PARC ÉOLIEN

PRÉFECTURE DE LA MOSELLE
COMMUNE D'AJONCOURT – 57 590

ENQUÊTE PUBLIQUE

RAPPORT ET CONCLUSIONS DU COMMISSAIRE-ENQUÊTEUR

Figure 2 - Virage adapté pour éviter le noyer et le calvaire

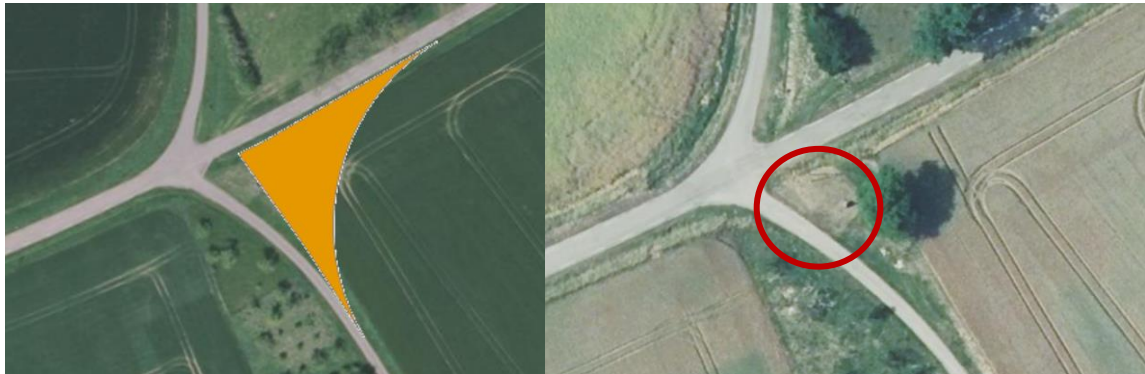
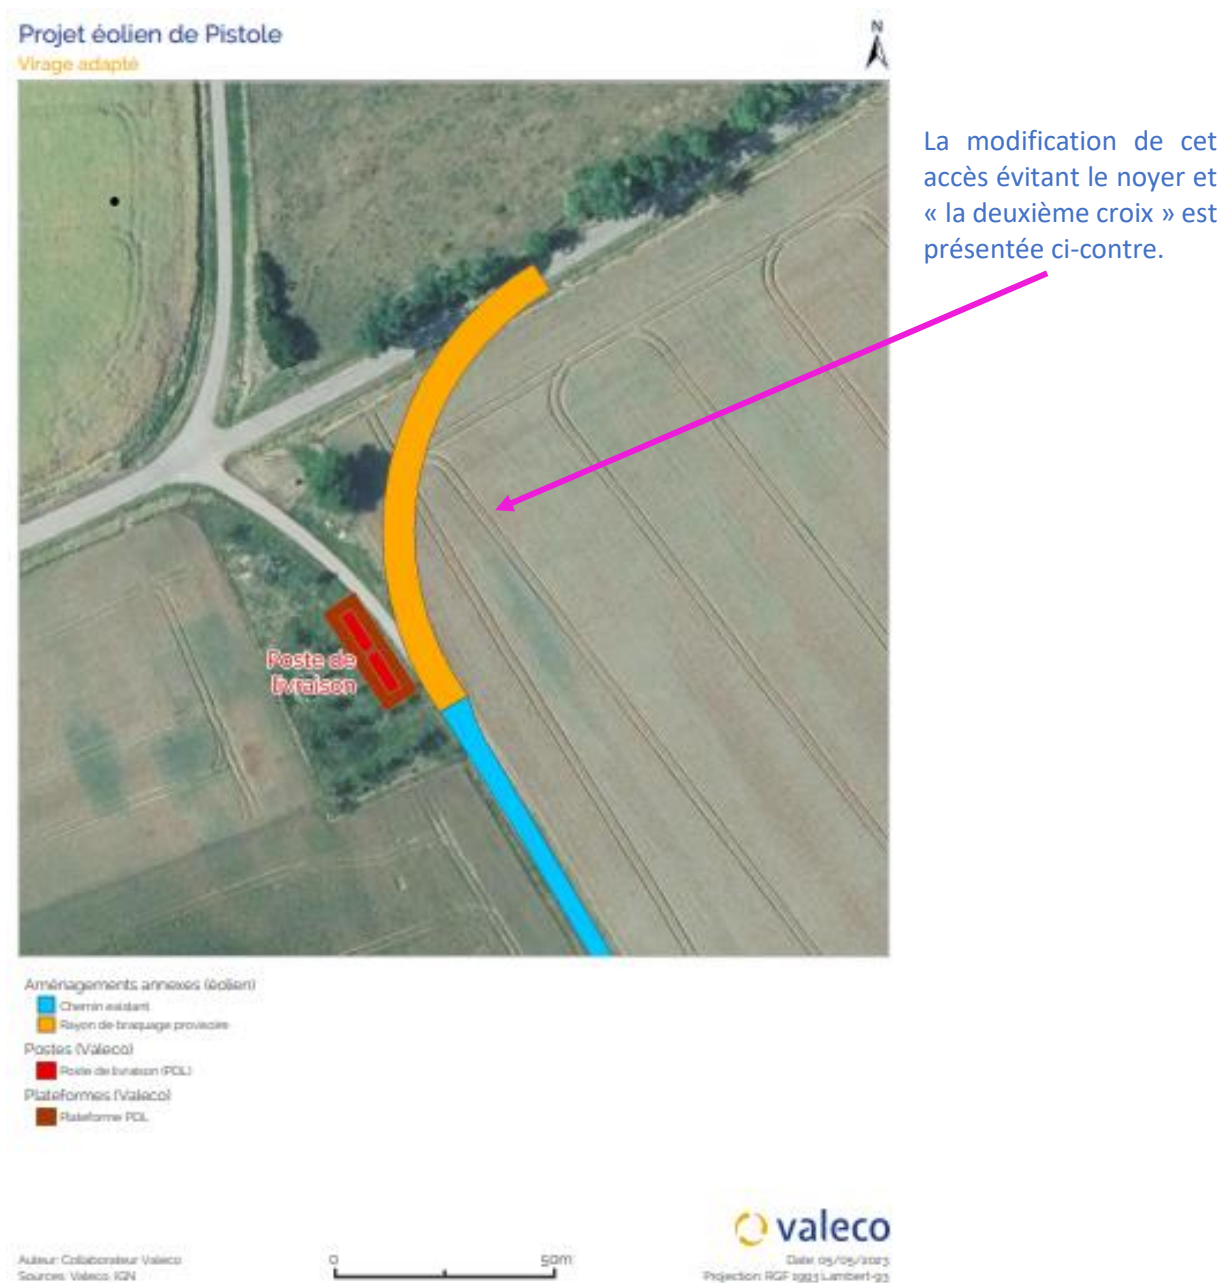
(5) Effectivement, le calvaire et le noyer cités (point côté 198) ne sont pas apparents sur le photomontage figure 18 « *Illustration de l'implantation du poste de livraison* » page 53 de l'EIE et sur les plans au 1/1 500^{ème}. Dans la mesure où ce sont des éléments à protéger et du patrimoine de la commune, une réserve sera exprimée en ce sens dans l'avis motivé du

Afin de répondre à cette contribution, nous avons envisagé de modifier l'emplacement de la zone de braquage provisoire concernée. En effet, le monument « la deuxième croix » et un noyer seraient impactés par le projet tel que défini aujourd'hui (cf. figure 7).

Figure 3 - Espace de respiration de Fossieux

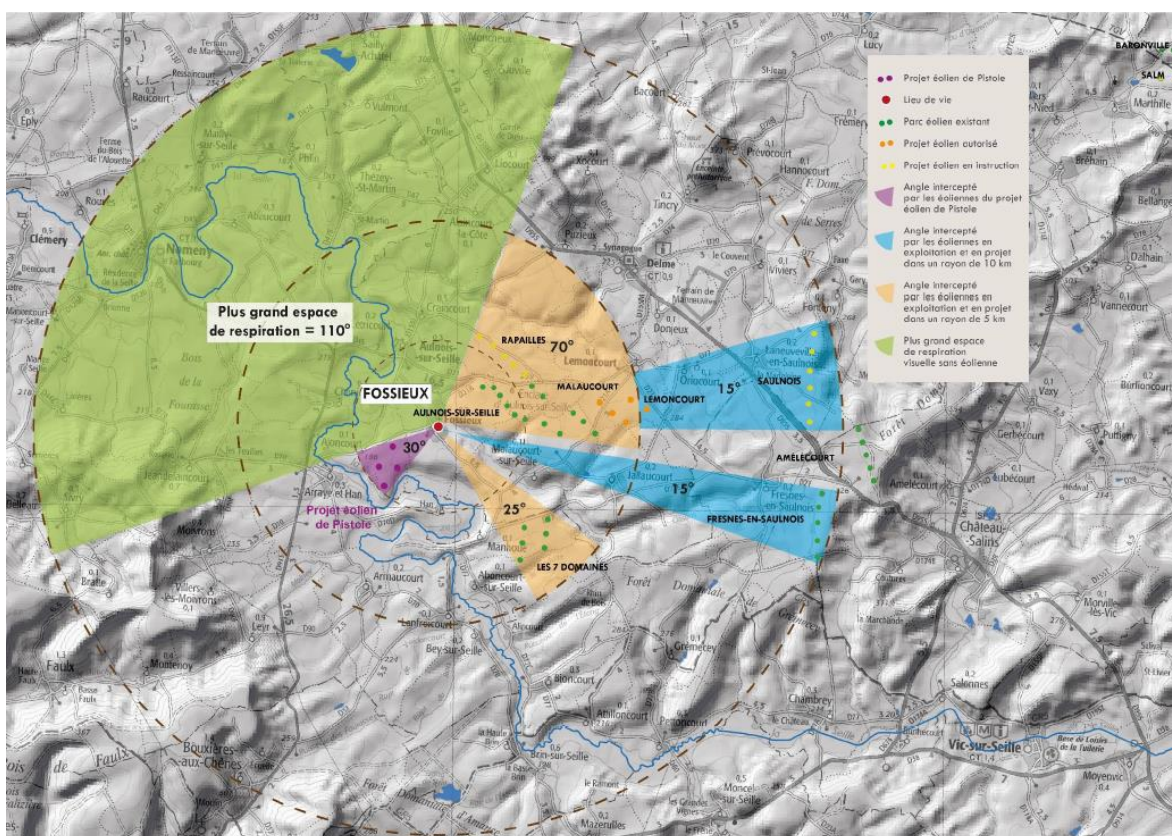
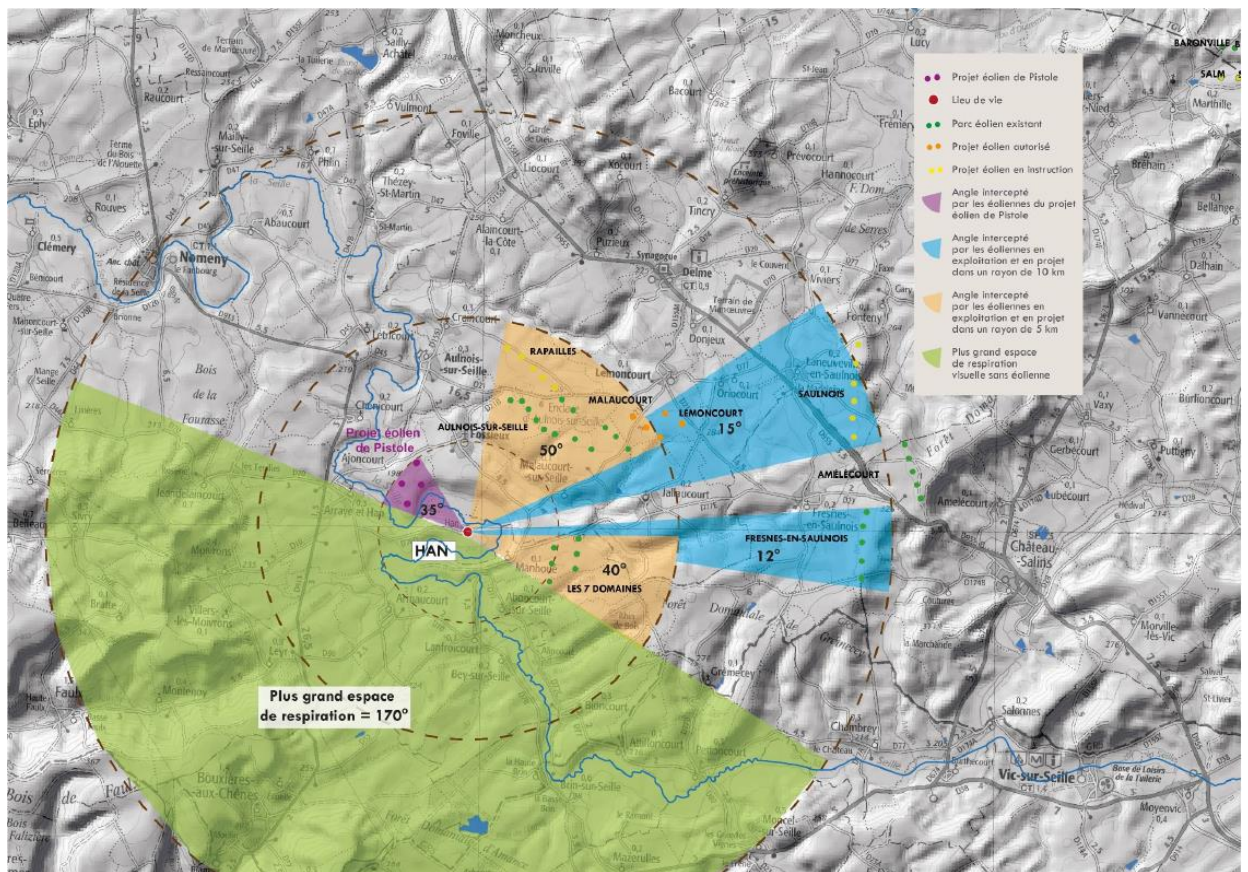
Les cartes ci-dessous, figure 1 et 2, (voir Volume 4D 1 – Etude paysagère) montrent l'implantation des éoliennes du projet de Pistole et les parcs construits, accordés et en projet compris dans un périmètre de 5km et de 10km pour les communes de Fossieux et de Han. Ces cartes rendent compte de la contribution du projet sur les angles de respiration de ces deux communes : concernant **Fossieux**, le plus grand espace de respiration est de **110°** ; et pour **Han**, il atteint les **170°**. Les risques d'encercllement et de saturation visuelle sont donc évités pour ces deux communes.

En effet, cela respecte le seuil d'alerte de l'espace de respiration de minimum 90°, au regard du contexte éolien très dense de la région et pour prendre en compte une mobilité minimale du regard. L'angle minimal de 90° sans éolienne définit donc, dans le cas de la présente étude, le seuil en dessous duquel la respiration visuelle n'est plus perceptible.

Figure 6 - Distance du projet aux habitations

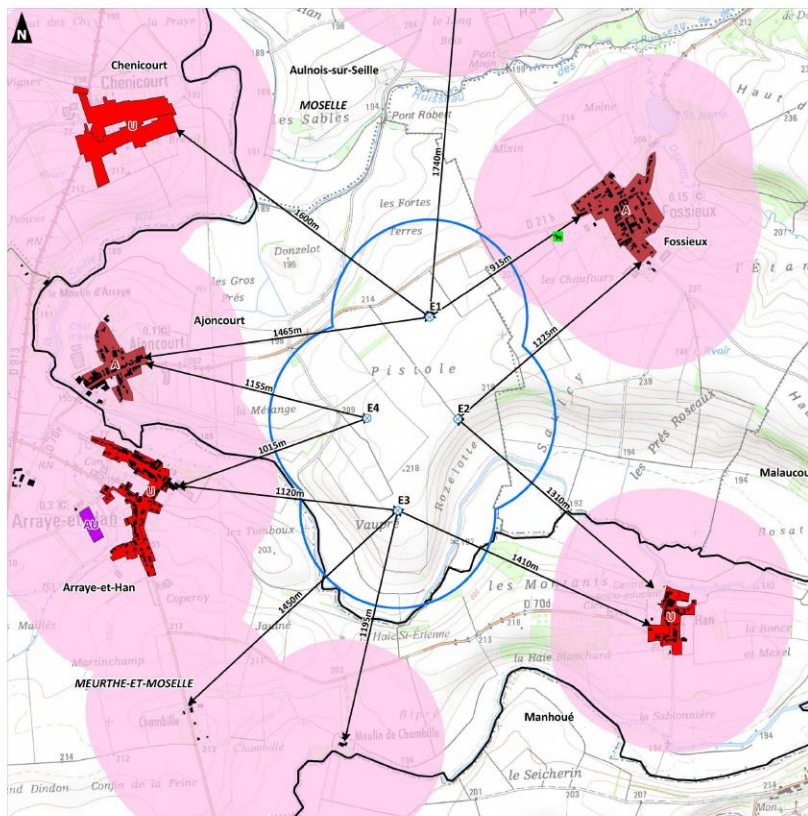
La figure 3, extraite du Volume 5 – Etude de Dangers p. 15, présente les distances minimales entre habitations et éoliennes du projet de Pistole :

On peut donc constater qu'aucune habitation n'est à moins de 915m des éoliennes du projet pour la commune de Fossieux. Pour les communes d'Ajoncourt et Arraye-et-Han, cette distance minimale dépasse 1km.

Figure 9 - Moyennes du prix/m² (€) des transactions immobilières entre 2015 et 2022 dans un rayon de 5km autour du parc éolien Les 7 Domaines

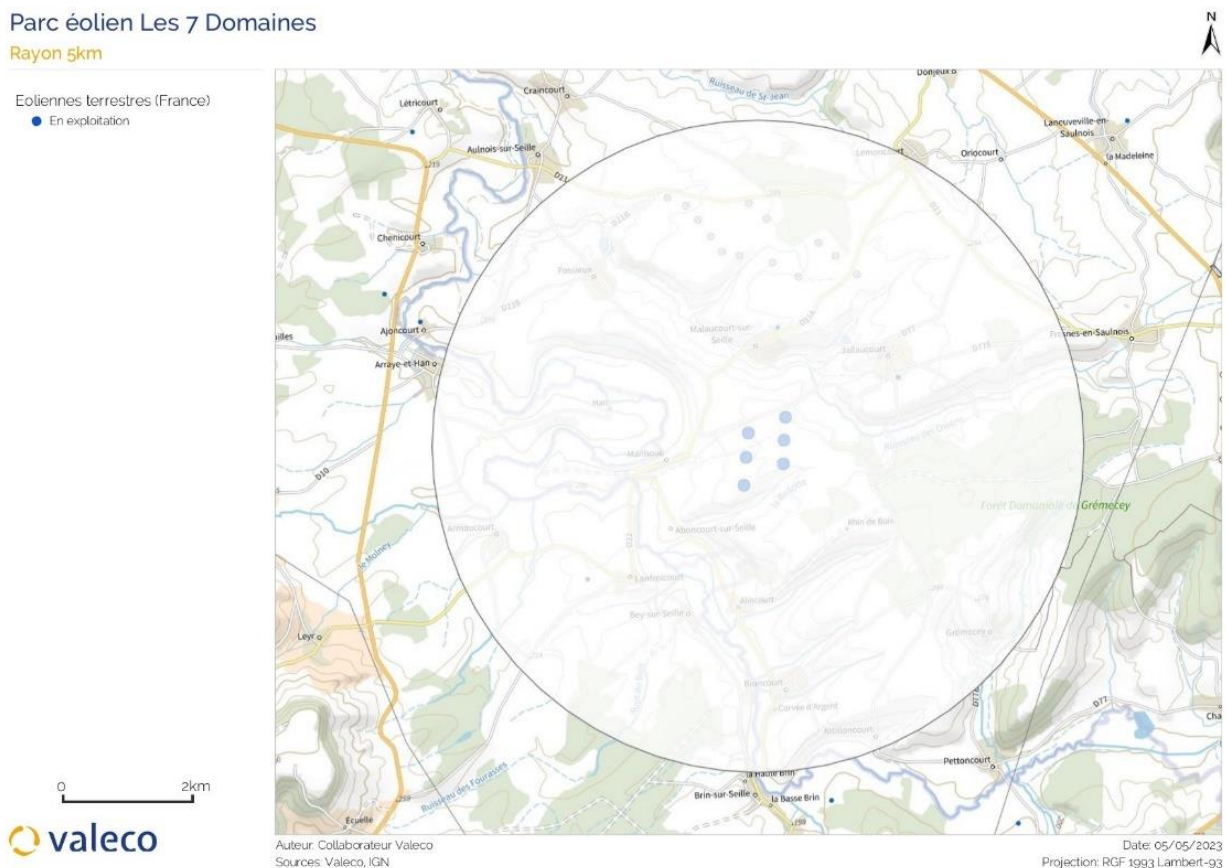
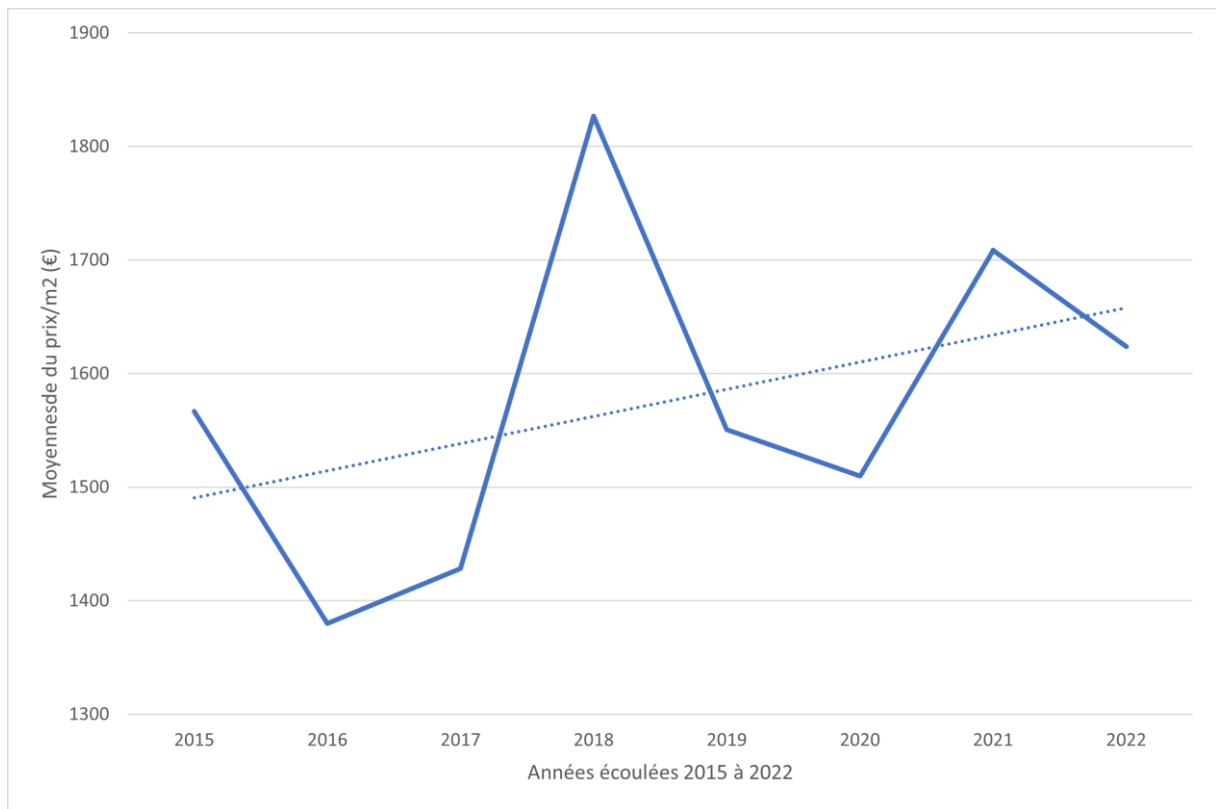
Nous avons étudié le prix des ventes des maisons (surface entre 60 et 240m²) entre le mois de janvier 2015 et le mois décembre 2022 dans un **rayon de 5km autour du parc des 7 domaines**, mis en service en 2021, pour estimer les prix de vente avant, pendant et après construction du parc éolien (figure 5). L'année 2023 n'a pas été traitée étant donné que trop peu de ventes ont eu lieu pour que cela soit pertinent (seulement 4 mois écoulés depuis le début de l'année). De plus, le service ne couvre pas encore les ventes des biens situés en Moselle mais permet tout de même de se rendre compte de l'effet du parc sur les transactions immobilières puisque les données de Meurthe-et-Moselle sont disponibles.

Le prix/m² (€) varie entre 1380 et 1827. De plus, en 2019, date de construction du parc, nous pouvons constater une légère diminution de 1550 €/m² à 1510 €/m² soit environ 40 €/m² puis une augmentation en 2020 jusqu'à environ 1710 €/m² juste avant la mise en service du parc soit 200 €/m² supplémentaires. De manière générale, on peut constater une légère augmentation du prix de vente/m², et ce, malgré l'installation de plusieurs parcs éoliens.

Figure 12 - Graphique de temps d'arrêt d'une E82

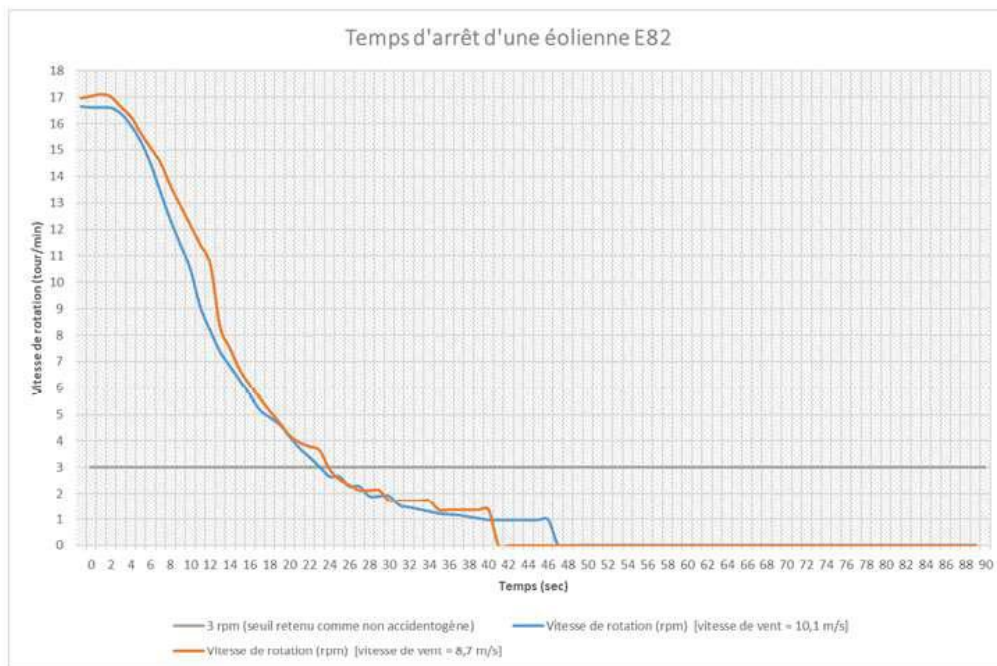
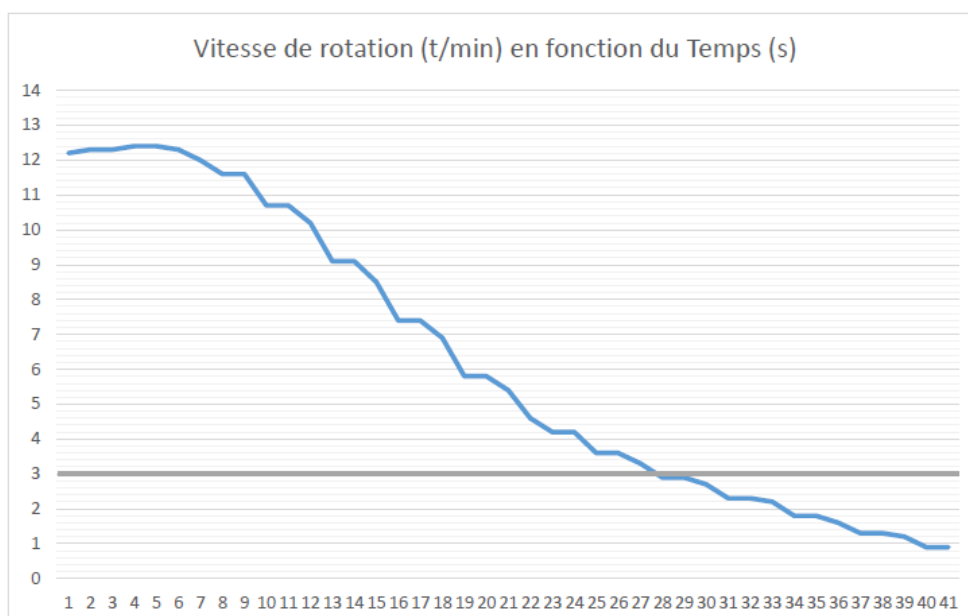
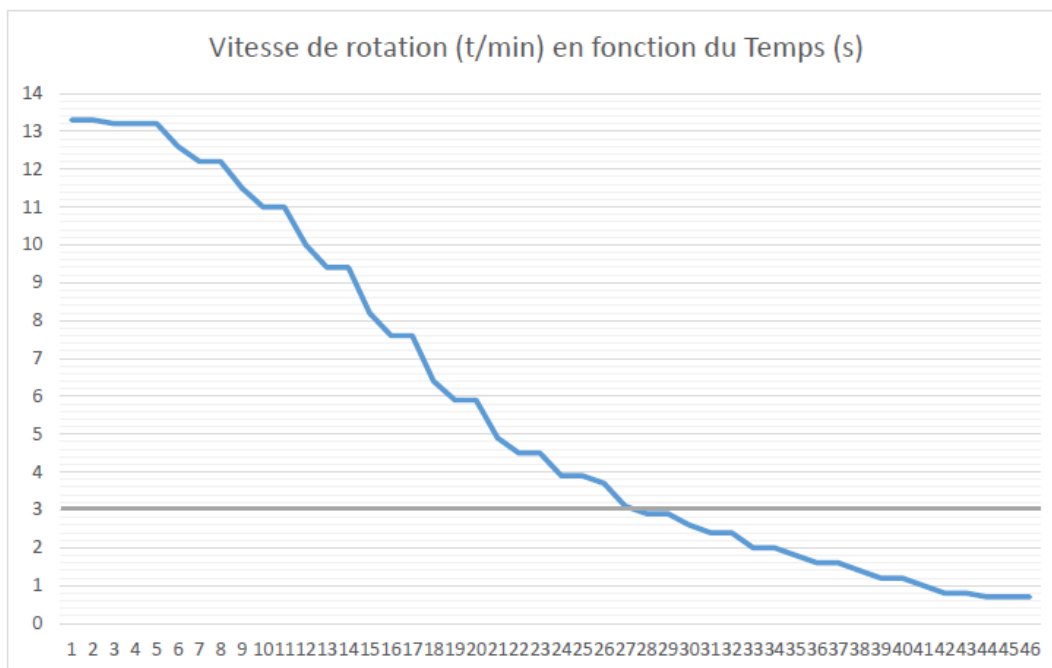
Les équipes du service exploitation de VALECO ont effectué des tests sur des éoliennes en service pour obtenir des données en réponse à cette question. Les machines testées sont des éoliennes E82 de la marque ENERCON (pales de 41m) et des éoliennes V117 de la marque VESTAS (pales de 58,5m).

- Pour la E82 :
On constate sur la figure 13 que l'éolienne atteint la vitesse de 3tr/min en une période de temps d'environ 23 secondes que la vitesse du vent soit de 8,7 m/s ou 10,1 m/s. pour cette longueur de pale, eoldist prévoit 27,34 +/- 2,25 secondes, soit un écart avec les tests Valeco, dans le meilleur des cas de +2 secondes et dans le pire des cas de +6,5 secondes.

Sur la figure 14, la vitesse de 3tr/min est atteinte au bout de 27 secondes et la vitesse de vent au moment de ce test était de 7,5 m/s à hauteur de nacelle.

Sur la figure 15, la vitesse de 3tr/min est atteinte au bout de 27 secondes également et la vitesse de vent au moment de ce test était de 10,7 m/s à hauteur de nacelle. La plateforme Eoldist prévoit une durée de ralentissement du rotor de 55,8 +/- 4,08 secondes pour ces paramètres (55m de pale et 10 m/s), soit un écart avec les tests Valeco, dans le meilleur des cas de +24,72 secondes et dans le pire des cas de +28,8 secondes.

Figure 15 - Niveau de Puissance acoustique et Puissance Electrique en fonction de la vitesse du vent pour Parc de Pistole

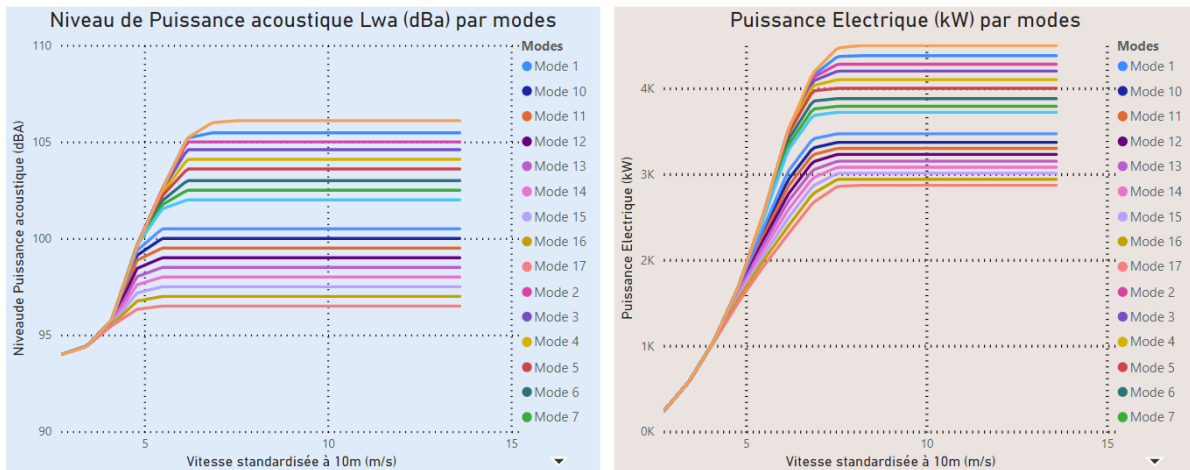
La figure 17, adaptée au cas du parc de Pistole, permet de montrer qu'à partir de 10 m/s les **puissances acoustiques et électriques maximales** des éoliennes sont atteintes. Lorsque les éoliennes ont atteint leur puissance électrique maximale, elles sont bridées pour éviter l'usure de celles-ci. Il n'y aura pas d'augmentation des niveaux sonores avec des vitesses de vent au-dessus de 10 m/s, et donc les niveaux sonores resteront les mêmes dès 10 m/s et au-delà.

Enfin, lorsque que la vitesse du vent augmente, le bruit résiduel (de fond) augmente aussi. Le bruit particulier de l'éolienne sera donc atténué par le vent au-delà des 10m/s.
